改善箇所説明図

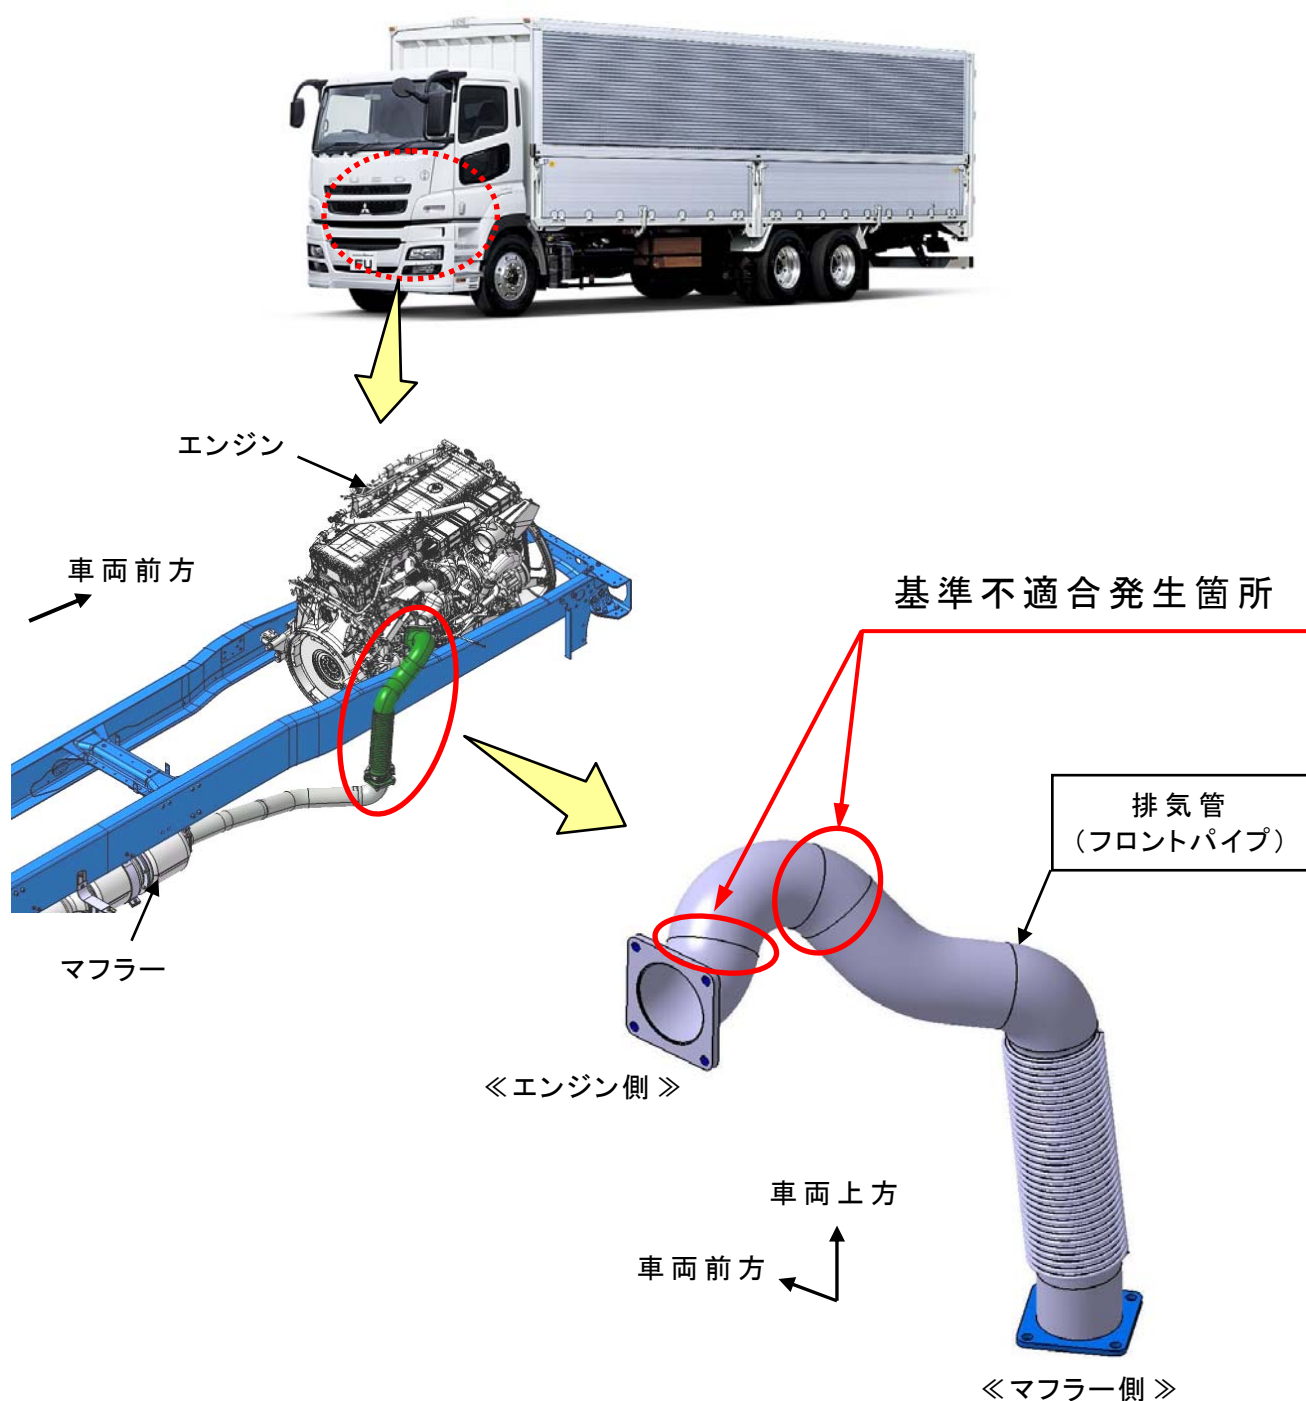
大型トラックにおいて、排気管(フロントパイプ)の溶接が不適切なものがある。そのため、そのままの状態で使用を続けると、溶接部が亀裂して破断に至るおそれがある。

全車両、排気管(フロントパイプ)を対策品に交換する。
